RENESAS TECHNICAL UPDATE

製品分類	MPU & MCU	発行番号	TN-16C-A197A/J	Rev.	第1版
題名	R32C/157グループハードウェアマニュアルの誤記訂正		情報分類	技術情報	
適用製品	R32C/157グループ	対象ロット等	関連資料	R32C/157グループ ハードウェアマニュアル Rev.1.01 (RJJ09B0539-0101)

R32C/157グループハードウェアマニュアル Rev.1.01において誤記がありましたので、以下のとおり訂正いたします。

図 26.1 入出力端子ブロック図(代表例) (i=0~15、j=0~7)

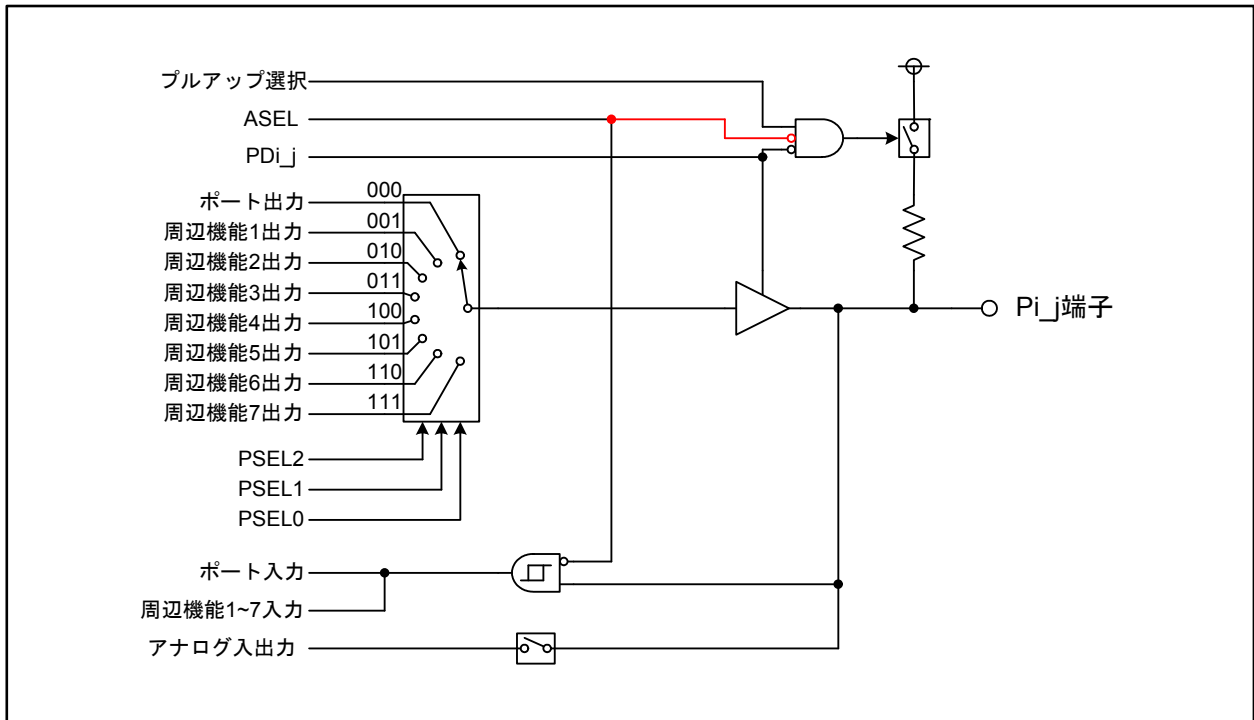
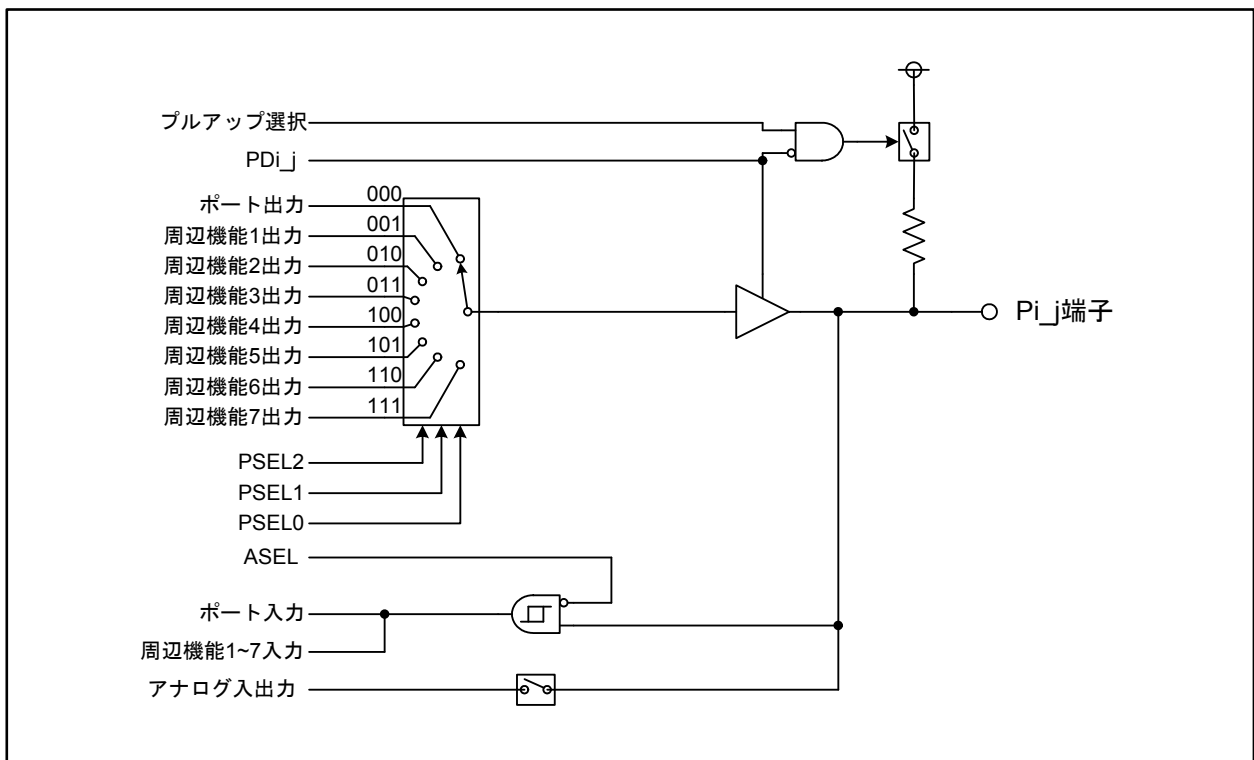
また、端子4本ごとにプルアップ抵抗の有無を選択できます。プルアップ抵抗は端子が出力になっている場合と、アナログ入出力になっている場合には、レジスタの設定内容にかかわらず切り離されます。

図26.1を以下のとおり訂正いたします。

また、端子4本ごとにプルアップ抵抗の有無を選択できます。プルアップ抵抗は端子が出力になっている場合、レジスタの設定内容にかかわらず切り離されます。
